柏崎刈羽原子力発電所6号及び7号炉審査資料	
資料番号	KK67-0034 改38
提出年月日	平成28年10月18日

柏崎刈羽原子力発電所 6号及び7号炉

重大事故等対策の有効性評価について

図4 放射線の遮蔽が維持される水位

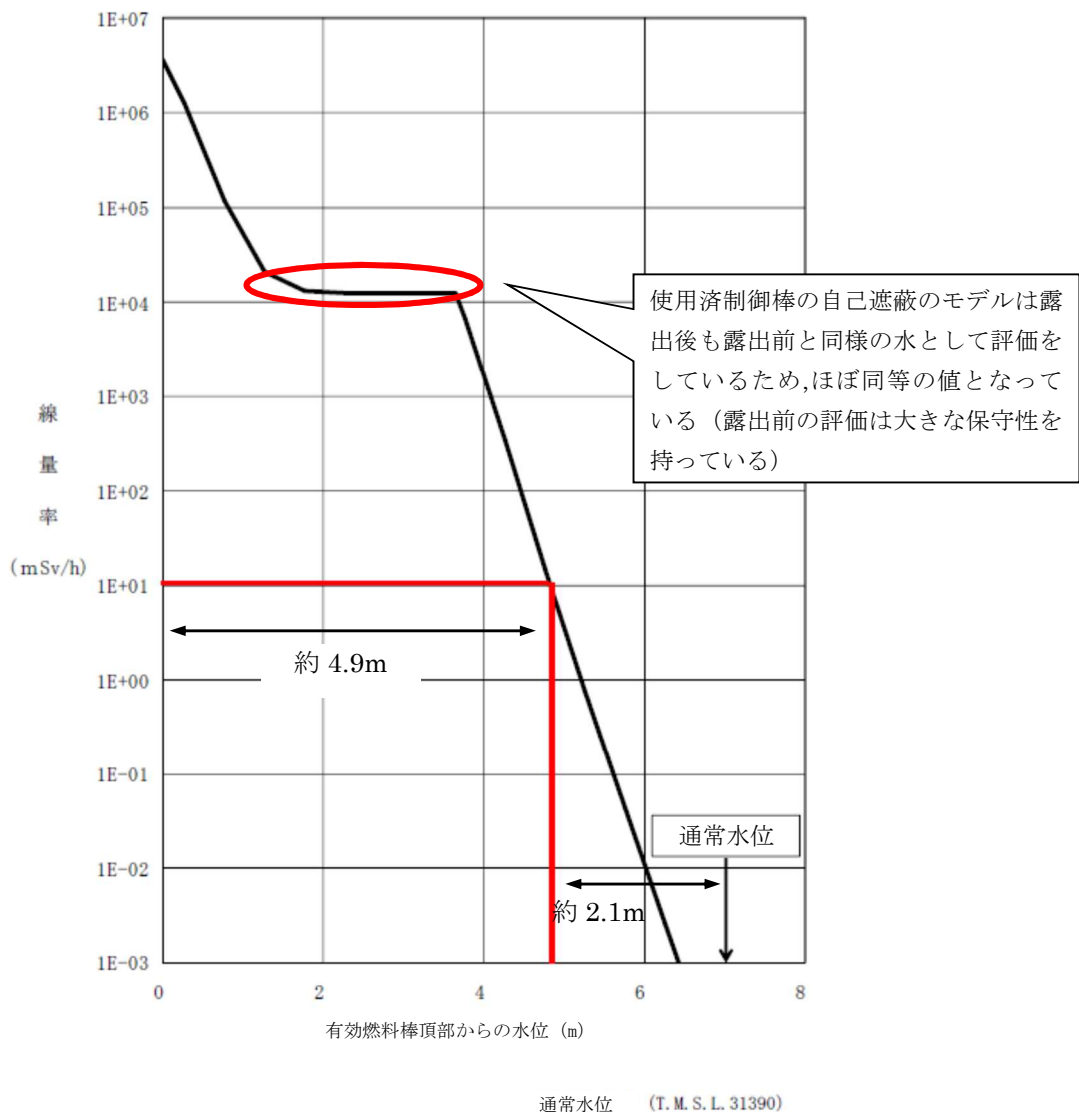
【変更内容】放射線の遮蔽が維持される水位の根拠について追記

想定事故1,2での必要な遮蔽水位は下の図より柏崎刈羽原子力発電所6号及び7号炉において約4.9mとなり、開始水位から約2.1mが低下した水位である。
